Erweiterung Württembergische Landesbibliothek in Stuttgart

Extension National Library Württemberg in Stuttgart

LIMESEUM – Museums- und Ausstellungsgebäude im Römerpark Ruffenhofen

LIMESEUM – Museum- and Exhibition Building at the Roman Park, Ruffenhofen

2. Preis/2nd Prize wulf & partner, Stuttgart

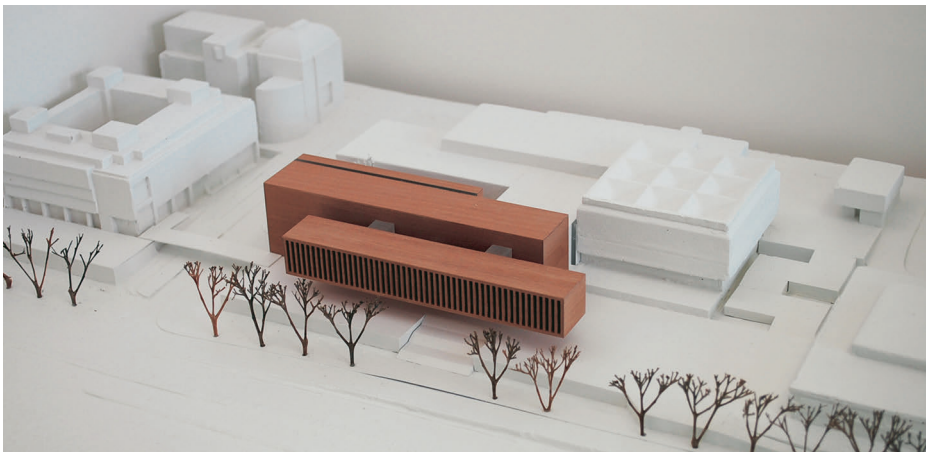
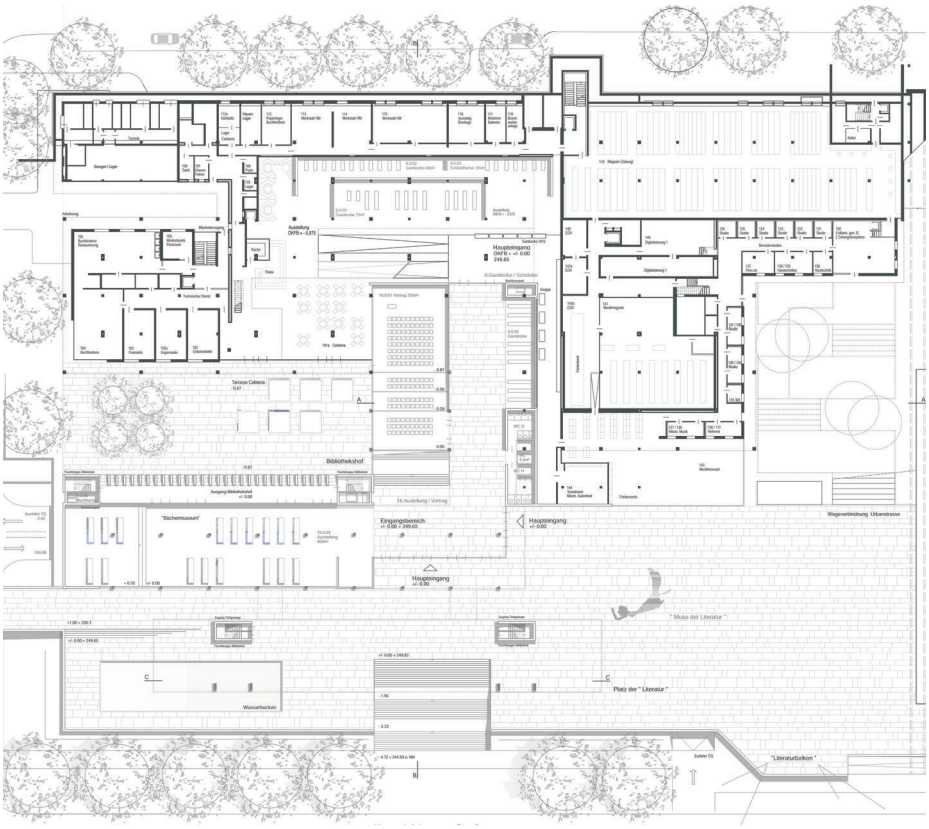
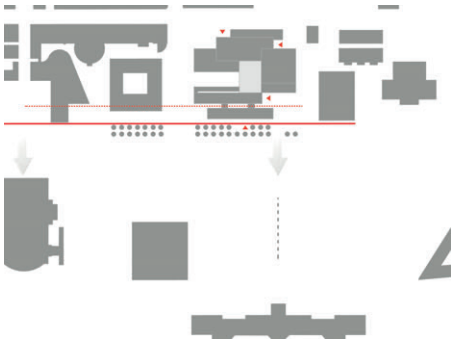
Auszug aus der Preisgerichtsbeurteilung
Die Verfasser nehmen die vorhandene Brücke vom Abgeordentenhaus zum Anlass eine Baukörpertrennung des Neubauvorhabens vorzuschlagen. Dies entspricht auch weitgehend der zugeordneten Nutzungsverteilung: Während in dem schmalen aufgeständerten Vorderbau zur Konrad-Adenauer-Straße hin im wesentlichen die Einzelarbeitsplätze und Carrels mit attraktiven Blickbeziehungen zum Schloß und Park untergebracht sind, ist in dem rückwärtigen Parallelriegel vor allem der Freihandbereich und im obersten Geschoß das Magazin vorgesehen.
Die beiden Gebäuderiegel stellen den vorhandenen Lesesaal weitgehend frei und definieren dadurch einen großzügigen Vorbereich auf dem oberen Niveau, das zusätzlich über eine breite Treppe und eine etwas abgelegene Rampe erreicht wird. Kritisch wird allerdings der nicht genutzte aber überbaute vordere Bereich mit dem Wasserbecken gesehen.

Die Passage und die Freitreppe führen folgerichtig zum Haupeingang. Mit einem breiten Verbindungsbau wird der Bestand auf 2 Ebenen richtigerweise im Zentrumsbereich mit dem Neubau verbunden. Die breite Haupttreppe, die ins EG des Altbaus mit der hier angelegten Leihstelle führt, ist zwar attraktiv, allerdings ist diese für Behinderte nur mühsam zu erreichen. Die zentrale Zugangskontrolle und die Leihstelle liegen zwar an der gleichen Stelle, sind aber hinsichtlich der notwendigen Nutz- und Verkehrsflächen zu eng ausgebildet. Teile der Selbstverbuchung liegen fälschlicherweise im nicht gesicherten Bereich. Kritisiert werden auch die schlecht belichteten Mitarbeiterplätze, die auf einer anderen Ebene, wie die zentrale Leihstelle liegen, gesehen.
Der Hauptlesesaal des Bestandes liegt vorteilhaft auf dem selben Niveau und dem ersten Geschoss des neuen Freihandbereiches. Allerdings ist die Anbindung hinter der Leihstelle unattraktiv, lang und eng. Aufgrund der langgestreckten Neubaukörper entstehen auch lange, weite Wege. Um in den relativ geringen Neubauflächen den Buchbestand unterzubringen, werden die geforderten Regalabstände unterschritten. Darüberhinaus fehlen ca. 10% der geforderten neuen Freihandflächen.

So attraktiv die Belichtungssituation durch die Gebäudefuge der beiden parallelen Baukörper ist samt der dadurch entstehenden Eigenverschattung, stellt es doch für die Benutzer eine gewisse Barriere zwischen dem Buchbestand und den Leseplätzen im Westen dar. Das Magazin im obersten Geschoss ist zwar in der Lage ungewöhnlich, aber hinter der geschlossenen Fassade und über die Förderanlage sogar mit dem Altmagazin verbunden, gut denkbar.
Die weitgehend geschlossenen Fassaden dienen dem Raumklima und erfordern wenig Sonnenschutzmaßnahmen. Das vorgeschlagene Material der Kupferverkleidung und vor allem die Sonderkonstruktion mit den Lamellen vor den Lesebereichen nehmen in Proportion und Material intelligent die Fassade des bestehenden Lesesaals auf. In ähnlicher Weise wird auch die Materialwahl im Sockelbereich von der Staatsgalerie und dem Haus der Geschichte weitergeführt.
Insgesamt entsteht ein in der Masse und Fassadengliederung gut ausgewogenes Pendant zum Bestandsbau, leider stehen dem gewisse Schwächen in der zentralen Leihstelle und der Nutzungsverteilung gegenüber. Als großer Vorteil der Arbeit ist in wirtschaftlicher Hinsicht die niedrige Kubatur und der geringe Umbauaufwand im Bestand zu sehen.

1. Preis / 1st Prize Karl + Probst Architekten, München · Werner Franz, München

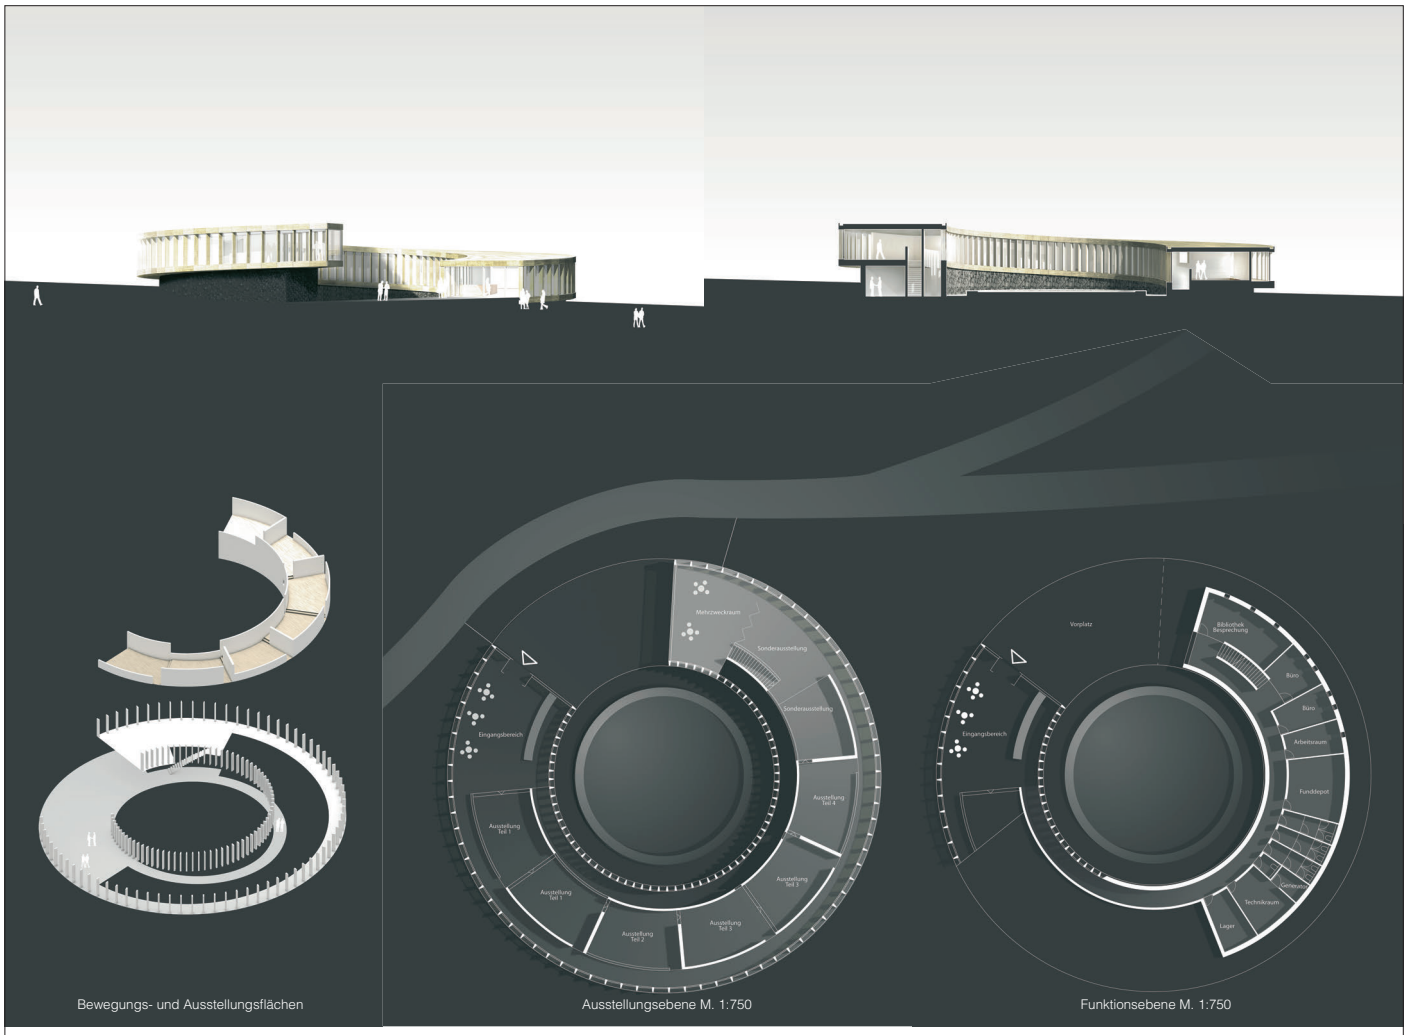
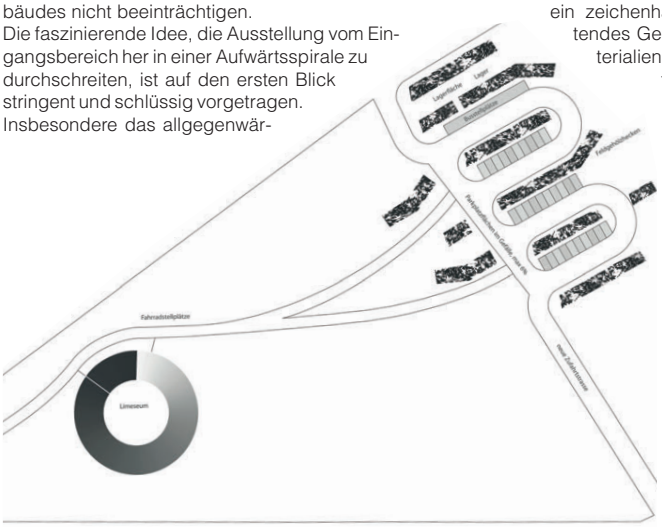
Der Entwurf beeindruckt durch die an diesem Ort unerwartete eigenwillige Gebäudeform. Die Sorgfalt, die der Verfasser für die Korrespondenz dieser äußeren Form mit der inneren Gebäudeorganisation an den Tag gelegt hat, wird leider bei der städtebaulich-landschaftlichen Einfügung des Gebäudes vermisst. Dessen Position wirkt beliebig, zudem fehlt bei der äußeren Zuwegung eine Auseinandersetzung mit der Höhensituation des Geländes und ihrer Anbindung an die umgebenden Freibereiche. Die Parkplätze liegen peripher zum Gebäude, ein Heranrücken darf die inszenierte Freistellung des Gebäudes nicht beeinträchtigen.

Die faszinierende Idee, die Ausstellung vom Eingangsbereich her in einer Aufwärtsspirale zu durchschreiten, ist auf den ersten Blick stringent und schlüssig vorgetragen. Insbesondere das allgegenwärtige Landschaftserlebnis im unmittelbaren Zusammenhang mit dem Ausstellungsbesuch kann überzeugen. Bei näherem Hinsehen offenbaren sich jedoch funktionale Mängel: Mehrzweckraum, Büros und WCs sind weit vom Eingang entfernt, der Rückweg vom Spiralenhochpunkt ist für seine Länge nicht erlebnisreich genug, die Größen der Ausstellungsräume weichen im einzelnen von den Vorgaben ab und die Raumhöhe ist zu niedrig. Es wird kontrovers diskutiert, ob die Schwächen soweit behoben werden können, dass sie die sehr positive Strahlkraft des Entwurfs nicht schmälern. Die schwierige Spiralform wird formal sicher beherrscht, es entsteht ein zeichenhaftes, sympathisch anmutendes Gebäude. Die gewählten Materialien und die sorgfältigen Details erzeugen ein zurückhaltendes Erscheinungsbild, das die Wirkung der ausdrucksstarken Baukörperform unterstreicht. Die vorgeschlagene Bauweise mit massivem Sockel und darauf ruhendem leichten Holzbau ist durchdacht, ob daraus jedoch eine unkomplizierte und schnelle Errichtung des Gebäudes resultiert, wird kontrovers diskutiert. Die Überlegungen der Verfasser zur Konstruktion und deren Vorfertigungsgrad tragen dazu bei, die durch die komplexe Geometrie des Baus ausgelösten Bedenken hinsichtlich einer einfachen Realisierbarkeit des Hauses zu relativieren.

Die Kennwerte des Entwurfs liegen im mittleren Bereich, allerdings ist der vergleichsweise geringe BRI der zu geringen Raumhöhe geschuldet. Als nachteilig wird der konzeptbedingt hohe Glasflächenanteil angesehen, zudem weist der Entwurf ein ungünstiges A/V-Verhältnis auf. Positiv zu vermerken sind die geringen erforderlichen Erdbewegungen und baustellenbedingten Aufwendungen.

3. Preis/3rd Prize Barkowsky · Wahrer Architekten, Köln · Garnhartner + Schober Landschaftsarchitekten, Deggendorf

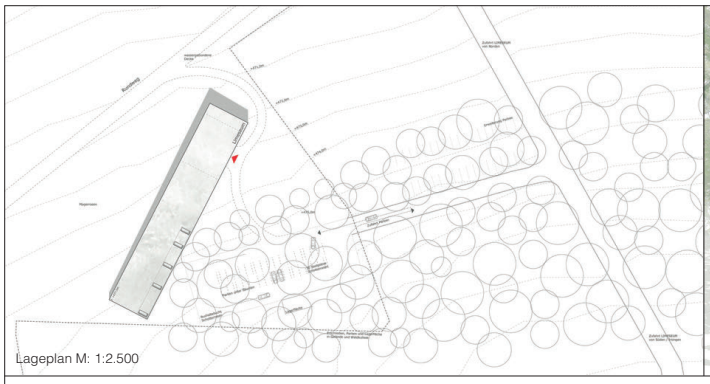
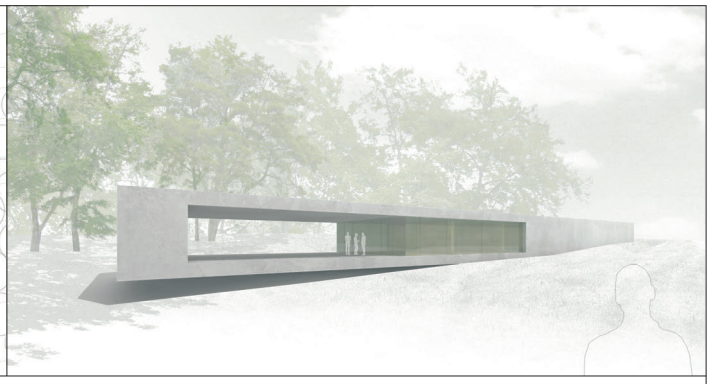
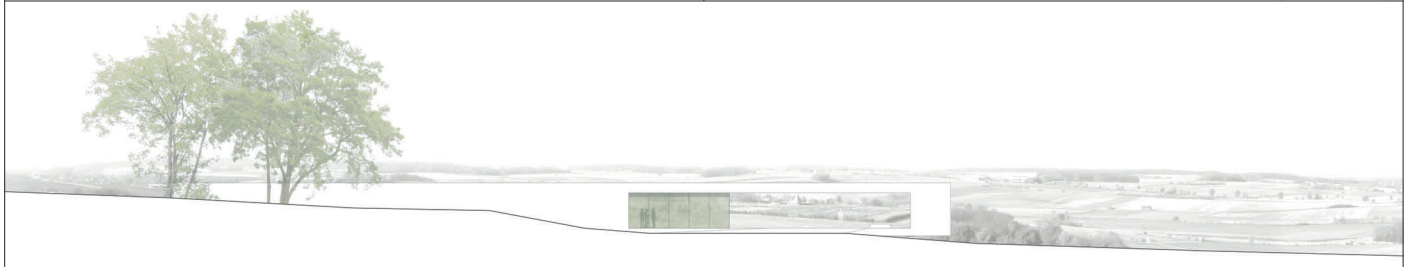
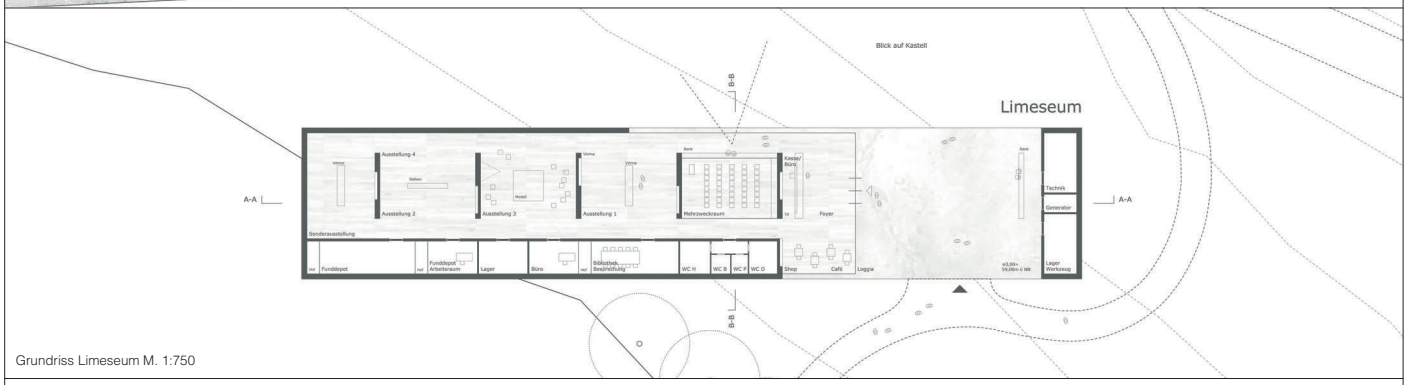
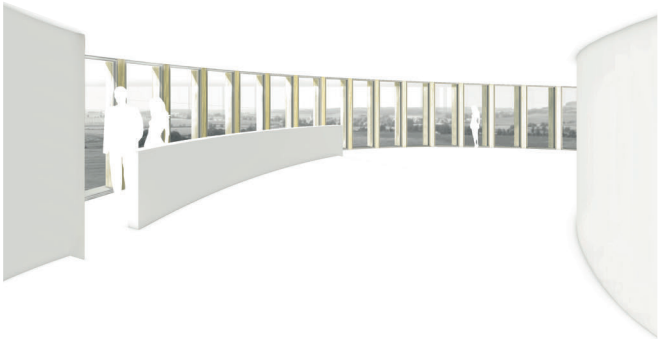
Ein in seiner Kubatur einfacher und ruhiger Riegel entwickelt sich mit einer leichten Drehung zur Strasse aus dem abfallenden Gelände. Ein großzügiger Ausschnitt im Volumen bildet die Eingangsloggia und gleichzeitig wird das Kastell fokussiert und wie durch ein „Fenster in die Landschaft" gerahmt. Folgerichtig befindet sich der Parkplatz im rückwärtigen, südöstlichen Teil des Grundstücks hinter dem homogen geschlossenen Gebäudeteil, um bis zur Ankunft die Dramaturgie des Ausblicks aufrecht zu erhalten. Die Lage des Lagers in direkter Zuordnung zu den Parkplätzen und der örtlich nicht definierte Betriebshof sind zu diskutieren.

Die Wünsche der Verfasser, den bestehenden Aussichtshügel zugunsten der Wirkung des Eingangsbereichs abzutragen sowie dem Gebäude durch Fortsetzung der Baumbepflanzung von Osten her einen Rücken zu geben, erscheinen nachvollziehbar, jedoch im Verhältnis zu dem damit verbundenen Aufwand nicht notwendig. Die Auskragung des vorderen Gebäudeteils erscheint in der vorgeschlagenen Dimension überzogen. Die Spannweite des Daches im Bereich der Eingangsloggia sollte zugunsten einer wirtschaftlicheren Konstruktion minimiert werden.

Die Erschließung der Ausstellung über die großzügige Eingangsloggia, welche neben Ihrer Funktion als Sammel- und Treffpunkt auch Ausstellungs- wie Veranstaltungsbereich sein kann, verspricht hohe räumliche wie funktionale Qualitäten. Der klar geordnete und offene Grundriss der Ausstellung mit einer sparsamen Funktionsschiene welche der rückwärtigen Fassade zugeordnet ist, erscheint insgesamt vielfältig und gut bespielbar, so dass Veränderungen erlaubt sind und die Umsetzung unterschiedlicher kuratorischer Konzepte denkbar ist.

Die Erschließung der dienenden Räume vom Ausstellungsbereich wird kritisch betrachtet. Ebenfalls kritisch beurteilt wird die geringe Raumtiefe der Nebenraumspange, die in dieser Form für eine funktionale Bespielung der Flächen unzureichend ist. Die Belichtung der Büro- und Nebenräume über eine Vielzahl kleiner Höfe zugunsten der Homogenität der Fassade erscheint fraglich. Der Baukörper erscheint stark genug, um in der Umsetzung kleine Öffnungen zu vertragen, ohne seine kraftvolle Wirkung zu verlieren.

Die Bereiche Shop und Café sind grafisch rudimentär dargestellt, jedoch von ihrer Lage folgerichtig in der Nähe des Eingangsbereichs.

Die vorgeschlagene Außenfassade aus scharriertem Sichtbeton in Kontrast zu dem für die Innenwandbekleidungen vorgeschlagenen bedruckten Birkenfurniertafeln ist hinsichtlich ihrer Gestalt denkbar, jedoch nicht zwingend für das Erscheinungsbild des Gebäudes.

Insgesamt stellt die vorgeschlagene Lösung einen sehr eigenständigen und robusten Beitrag dar. Ein Entwurf, der einen geeigneten und angemessenen Rahmen für die Nutzung als Museum darstellt und mit wenigen Mitteln wirkungsvoll und identitätsstiftend ist. Es ist zu erwarten, dass der Entwurf im Grundsatz wirtschaftlich in Erstellung und Betrieb ist. Aufgrund der geringen notwendigen Erdbewegungen sowie der einfachen Kubatur ist eine Erstellung im geforderten Zeitraum denkbar.
